2023年合格目標 一級建築士

設計製図 課題5

2023年9月7日現在

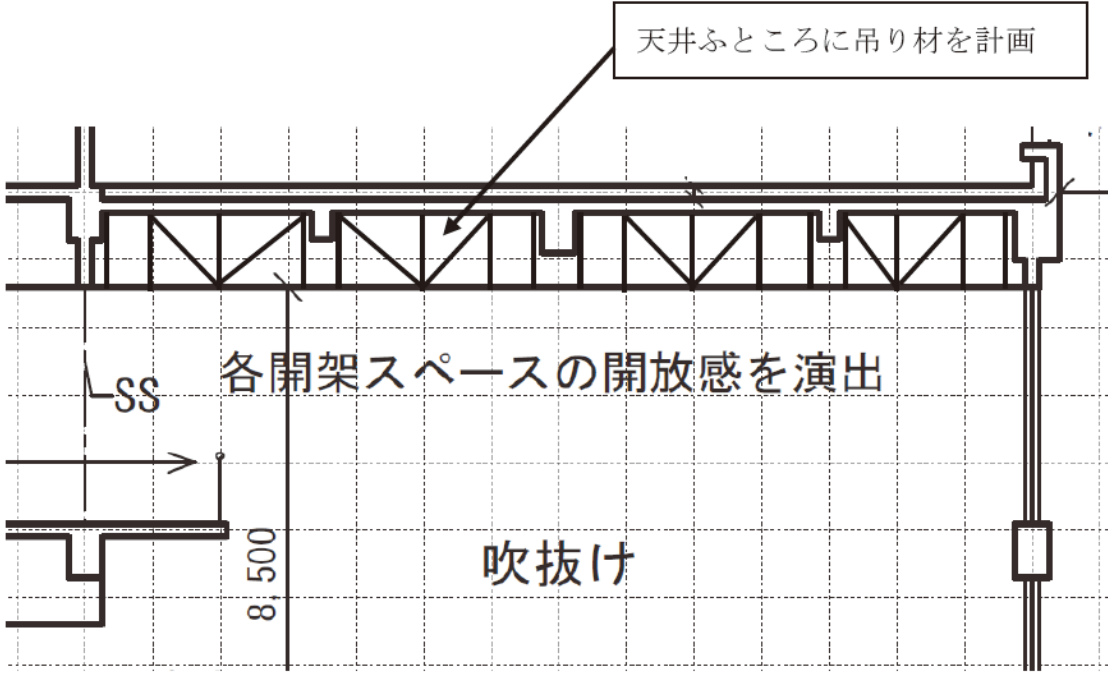
教材	正誤内容
課題5 答案例 I	<p>開架スペースAの吹抜け部分は、面積200㎡超、天井高6m超の空間であるため、特定天井の仕様としてください。</p> <p>【断面図の開架スペースA】</p>  <p>天井ふところに吊り材を計画</p> <p>SS 各開架スペースの開放感を演出</p> <p>吹抜け</p> <p>8,500</p>
